**ARRÊTÉ**  
**ACCORDANT UN PERMIS DE CONSTRUIRE COMPRENANT OU NON DES**  
**DEMOLITIONS MODIFICATIF**  
**au nom de la commune**

**Dossier n° PC 78362 24 00040 M01**Déposé le : **05/02/2026**Affiché le : **06/02/2026**Complété le : **01/06/2026**Arrêté n° : **UR. 2026/702**

**OBJET** : Commune : MANTES-LA-VILLE  
Dossier : Ensemble immobilier – CONFIANCE PROMOTION (#104321)  
Affaire : Construction de 6 bâtiments collectifs  
Adresse : 42 Rue Marcel Sembat

**DOSSIER N° PC 78362 24 00040 M01**

## Annexe : Prescriptions sur les entrées charretières carrossables

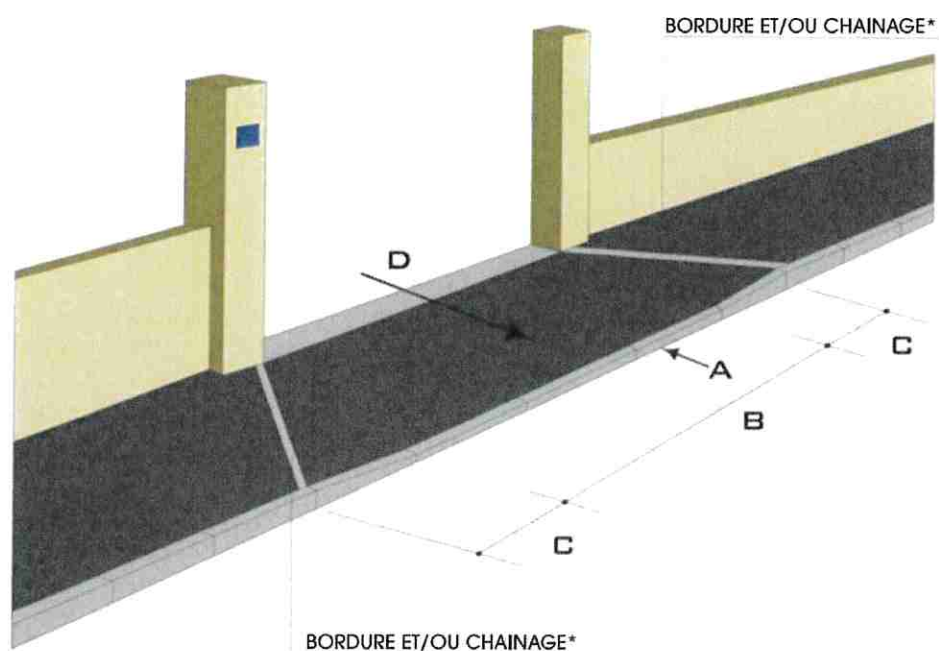
- Les bateaux existants au droit des futurs voies internes devront être modifiés et adaptés à la largeur des nouveaux accès. Ils devront être réalisés conformément à l'annexe jointe (cf. annexe 7.6 du règlement de voirie).
- Conformément aux articles 4.1 et 4.2.2 du RVC, le bateau existant devra être supprimé, les bordures seront remises au même niveau que les bordures existantes. Le revêtement (enrobé rouge) du trottoir devra être remis en état sur toute la largeur de l'accès, à l'identique.
- La voie ne pourra pas être rétrocédée à la Communauté urbaine, celle-ci devra être gérée par une ASL ou un syndic de copropriété.

A : La hauteur de la vue de bordure est de deux (2) cm par rapport au fil d'eau du caniveau existant, pour faciliter l'accessibilité PMR, idéalement avec des bords chanfreinés à 30° chanfreiné

B : La longueur du bateau doit être comprise entre trois (3) mètres et cinq (5) mètres

C : Le raccordement entre la partie baissée et le reste du trottoir devra être de 1m minimum

D : La pente dans l'axe du bateau devra être de 2%.

- Découpe propre à la scie du revêtement existant, décaissement du corps de trottoir et réglage compactage du fond de forme
- Dépose des bordures de trottoir et démolition de la fondation

- Repose de bordure de trottoir à l'identique (béton, grès...) sur une semelle en béton de 15 cm avec solin arrière d'épaulement en béton. En cas de bordures détériorées lors de la dépose, elles devront être remplacées à l'identique.

- Reconstitution de la fondation de trottoir à l'identique ou par la mise en œuvre de 15 cm de grave naturelle compactée.
- Reconstitution du revêtement ou revêtement identifiant les bateaux dans le cas d'un aménagement spécifique de la rue. En cas de béton bitumeux à chaud, type EB 0/6 sur 5 cm compacté. Colmatage du joint entre le nouvel enrobé et l'ancien à l'émulsion de bitume gravillonné.

- Reconstitution du caniveau et bord de chaussée sur 25 cm de large si nécessaire.
- Nettoyage et repliement des installations.
